Oggetto: Ditta **Paterlegno di Donato Russo & C. s.n.c.** – Sede legale C.da Frassineto n° 2 Paterno di Lucania (PZ), sede operativa C.da Selva n° 1 Paglieta (CH).
Art. 208 D.Lgs. n° 152/06 e ss.mm.ii. L.R. n° 45/2007 e ss.mm.ii.
Richiesta autorizzazione regionale alla realizzazione e gestione di un impianto di rifiuti non pericolosi in C.da Selva n° 1 del Comune di Paglieta (CH) Fasi gestionali **R3, R12 e R13. Conferenza dei servizi del 2/4/2019.**

Parere tecnico di competenza

Foto 1

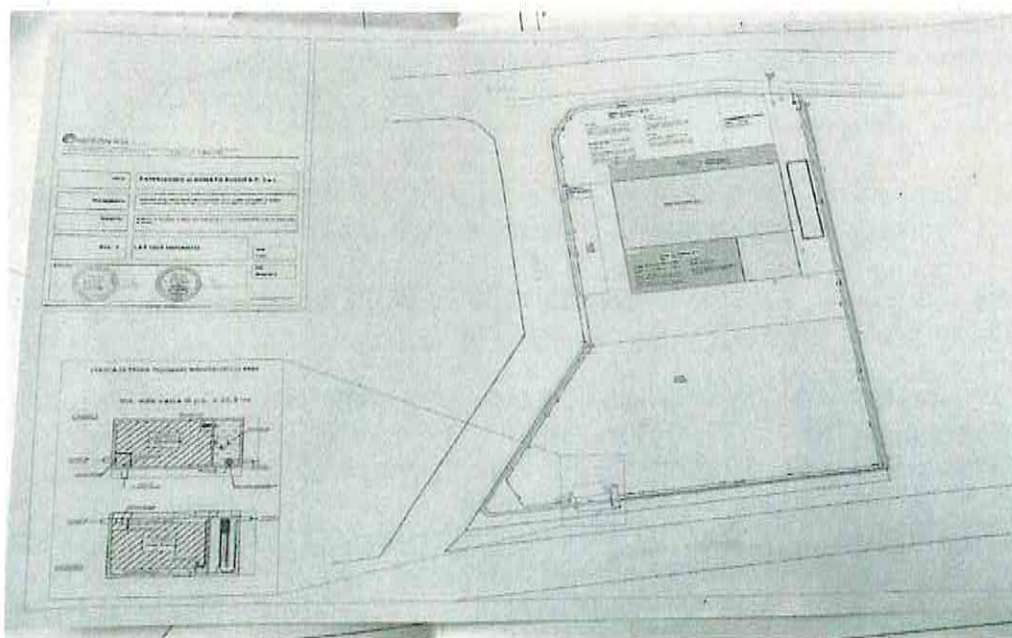
- L'area è individuata catastalmente al foglio di mappa n° 1, particella n° 4151 del Comune di Paglieta ed occupa una superficie complessiva di **4.500 mq.** (**foto 1**) così ripartita:

- Le superfici utilizzate per le attività autorizzate sono rappresentate e specificate nella **foto 1** sopra riportata;
- Dalla **foto 1** si evince che il centro di è organizzato, in relazione alle attività da autorizzare, nelle seguenti **aree** corrispondenti alle diverse fasi di gestione dei rifiuti a matrice legnosa, conferimento, messa in riserva, area recupero, aree deposito materiali recuperati ex mps, nonché i particolari dei pozzetti di raccolta acque i sistemi di canalizzazione delle acque di dilavamento ed impianto di depurazione acque.

foto 3

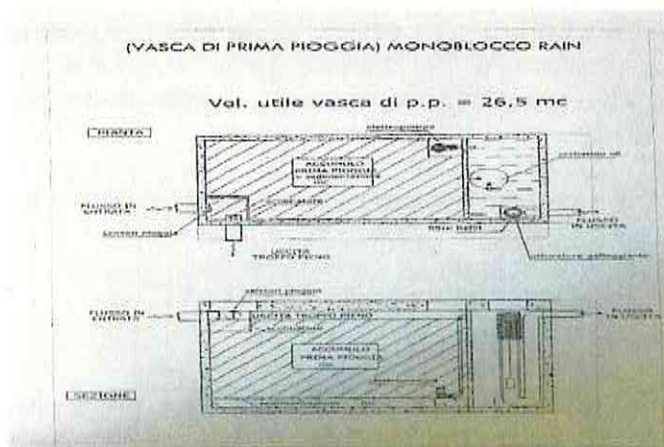
Relativamente alla gestione delle acque meteoriche di dilavamento del piazzale aziendale, dalla documentazione prodotta si evince che la ditta sottopone attualmente al trattamento delle acque di **prima pioggia** con un impianto di depurazione interrato in monoblocco prefabbricato in c.a.v. denominato "Monoblocco Rain" - costituito da una vasca di prima pioggia e disoleatore statico con filtro a coalescenza per oli non emulsionati della ditta Edil Impianti, comprensivo di pozzetto di ispezione prima dello scarico in fogna (**foto 3**). Per tali acque la ditta risulta in possesso dell'autorizzazione comunale con provvedimento del Comune di Paglieta Prot. n° 10161 del 21/12/2012.

In merito alla matrice acqua di scarico, questo Distretto nulla osta a quanto descritto dalla ditta, a condizione che:

- b) Si prescrive inoltre, di effettuare il **controllo** degli scarichi idrici per la verifica dell'efficienza del sistema di depurazione delle acque con frequenza annuale da ogni pozzetto di ispezione di riferimento (rispetto dei limiti stabiliti dalla Tab. 3 All.5 Parte terza del D.Lgs. n° 152/06 e ss.mm.ii. per gli scarichi in fognatura comunale) e di trasmettere copia delle risultanze analitiche al Distretto scrivente;

- c) l'impianto di depurazione dovrà essere sottoposto agli interventi manutentivi ordinari e/o straordinari previsti dal libretto di uso e manutenzione al fine di garantire il corretto esercizio del medesimo. Qualora si verificassero delle fermate relative al sistema di depurazione le acque di prima e seconda pioggia dovranno essere smaltire come rifiuti liquidi in impianti terzi all'uopo autorizzati;

- d) tutti i capannoni dovranno essere provvisti di pluviali per la raccolta delle acque meteoriche. Tali acque dovranno essere convogliate nella condotta della acque bianche dopo depurazione o in alternativa nella rete fognante acque bianche attiguo ed all'esterno l'impianto, senza interferenza con altri corpi idrici. Dovrà essere realizzato un pozzetto di ispezione facilmente accessibile per il controllo. La ditta dovrà inoltrare comunicazione all'Ente preposto relativa allo scarico delle suddette acque, nonché al Distretto scrivente alla conclusione della realizzazione di quanto sopra descritto corredando la stessa con una planimetria aggiornata degli scarichi dei pluviali indicandone i punti di recapito;
